改善箇所説明図①②

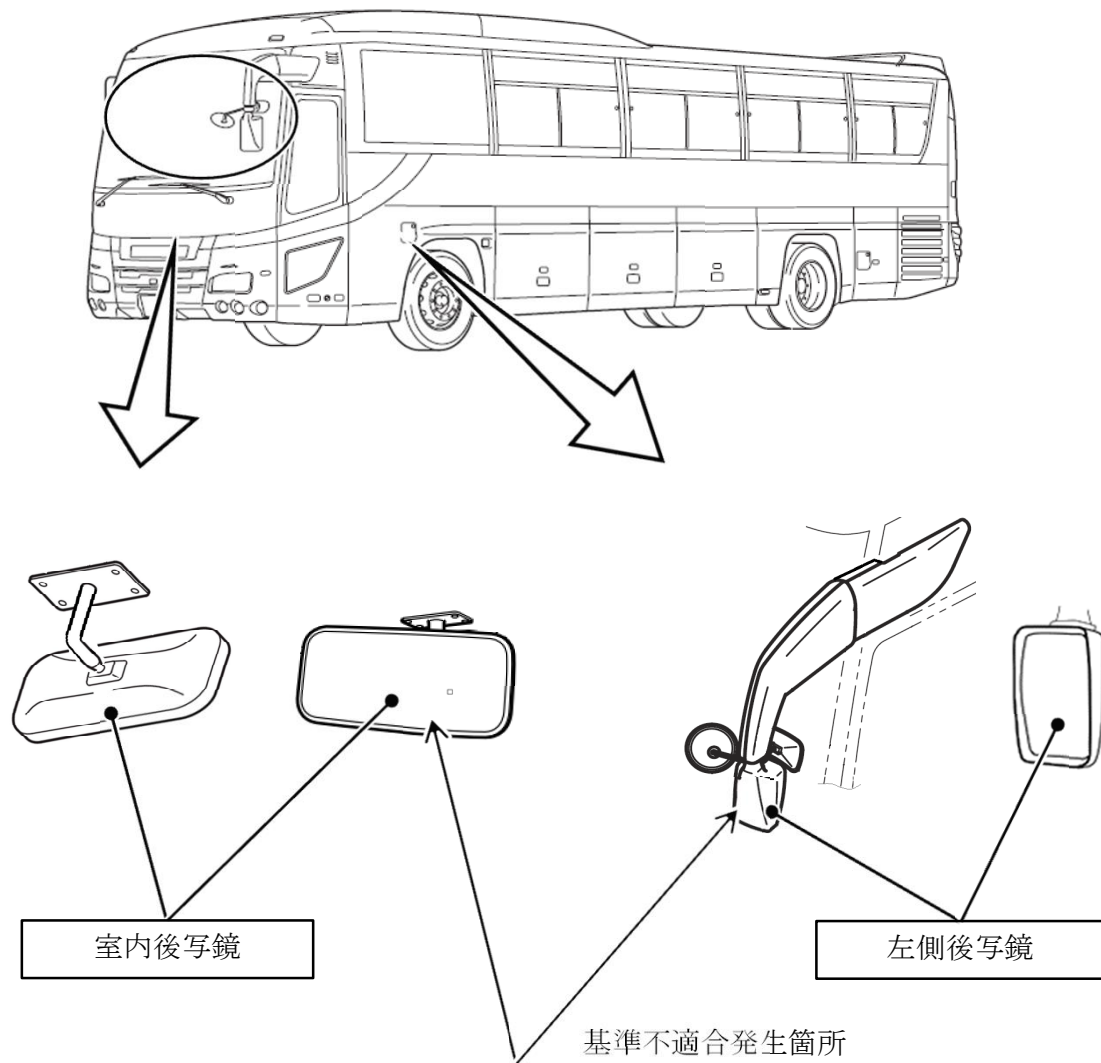
後写鏡において、設計寸法が不適切なため、
①左側後写鏡の鏡面曲率半径が小さいものがある。
②室内後写鏡（凸面鏡）の鏡面幅が小さいものがある。
そのため、ワンマンバスの構造要件に適合しないおそれがある。

全車両、当該後写鏡を対策品に交換する。

識別：運転者席左側ドア開口部のシリアルナンバープレート上側中央に識別ペイント（黄色）を塗布する。
